平成18年(2006年)10月16日
建設委員会資料
都市整備部住宅担当

都営鷺の宮アパート建替計画に係る要望事項について

都営鷺の宮アパートの建替計画について、東京都に下記事項を要望したので、報告する。

配置図（変更案）

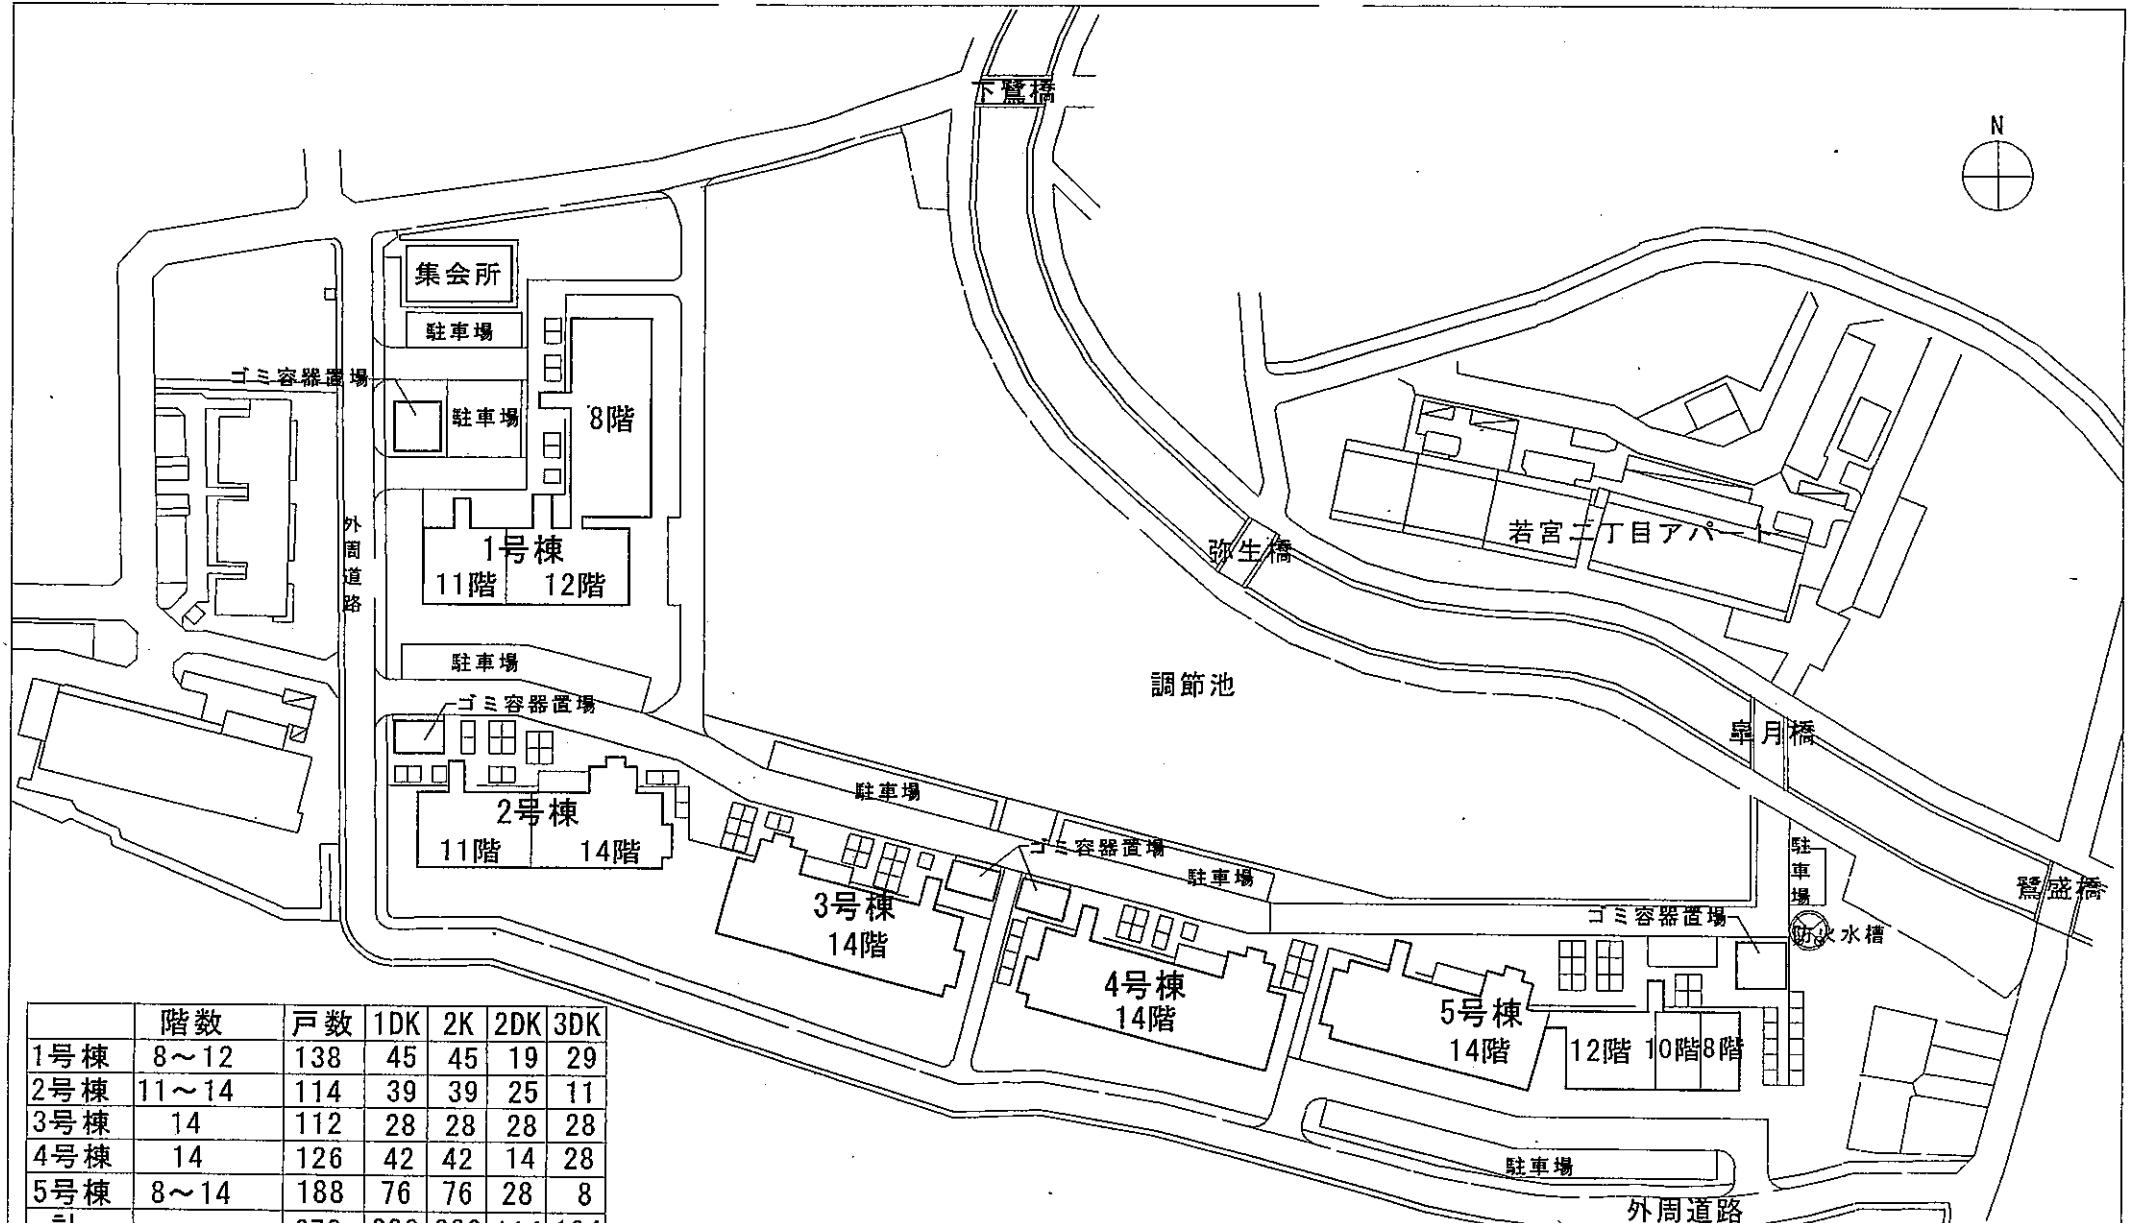
- (1) 都営鷺の宮アパートの建替えにあたっては周辺の土地利用の状況を踏まえ、土地の高度利用による良質な住宅の供給とともに、みどりの保全・育成、周辺住民の利用できる公共施設の整備等を進める計画としていただきたい。
- (2) 既存樹木の緑量を減ずることなく東京都の「東京における自然の保護と回復に関する条例」に基づき、敷地内及び接道部の緑化基準を満たすとともに、可能な限り建築物上の緑化に努めていただきたい。
- (3) ヒートアイランド現象に対応するため、敷地や建築物の被覆対策に努めていただきたい。

- (1) 鷺の宮アパートは都の「防災都市づくり推進計画」における整備地域内にある。また、鷺の宮アパート一帯は広域避難場所として指定されているため、建て替えにあたっては、オープンスペースを拡大することや、建物の配置等を工夫することにより、これまで以上の避難有効面積を確保していただきたい。
- (2) 平成17年の集中豪雨では、上流の鷺宮駅近辺でも浸水被害が生じており、水害時や震災時に避難所として利用できる地域集会施設を提供していただきたい。
- (3) 防災倉庫（備蓄倉庫）及び街頭消火器の設置場所を提供していただきたい。

- (1) 調節池の貯留容量は、下流の治水安全度が充分確保されるものとしていただきたい。
- (2) 広域避難場所として指定されているため、掘り込み式の調節池の上に蓋

掛をしていただきたい。

- (3) 調節池の河川沿い通路部分は幅員4m以上を確保していただきたい。
- (4) 調節池の整備後の利用形態として広場機能及び親水機能を確保していただきたい。

- (1) 現在、計画地は周辺一帯との関係において、道路交通状況が悪く、災害時の避難路確保のためにも、東西、南北方向の交通が改善される計画にしていただきたい。
- (2) 既存区道および水路に代わる、区道を整備していただきたい。
- (3) 既存区道に代わる南北動線を確保していただきたい。
- (4) 付け替え道路の工事にあたっては、歩行者優先の道づくりを基本とし誰もが快適に歩行、移動でき、消防自動車等の緊急車両が通行できる道路としていただきたい。
- (5) 建替え計画用地外周に沿って、車椅子の通行が快適にできる、東京都福祉のまちづくり条例に基づく有効幅員2m以上の歩行者空間を提供いただきたい。
- (6) 建替え予定地外周に道路を計画する場合、南側既存道路との取り付けを考慮すること。その際には、建て替え予定地と高低差が生じるのでバリアフリー化していただきたい。

- (1) 建築基準法関係規定、関係する条例及び要綱等の事前協議に基づく建築計画としていただきたい。
- (2) 調節池を建築物の敷地とする場合は、建築基準法令に適合する要件を備えた一団の土地としていただきたい。
- (3) 建築基準法第86条第1項の認定基準により建築物の高さが20mを超える場合は、建築物相互の外壁間の距離は、採光・通風が確保できる距離とする。
- (4) 敷地内通路の幅員は、災害時における対応等の必要性から、幅員6m以上としていただきたい。

- (1) 間取り別住戸数については、多様な世帯・世代がバランスよく入居できるように配慮していただきたい。
- (2) 室内や共用部分、また、道路から各住宅までを高齢者や障害者、子育て世帯等が移動しやすい構造にしていただきたい。
- (3) 1階部分には、車椅子用の住宅を整備していただきたい。
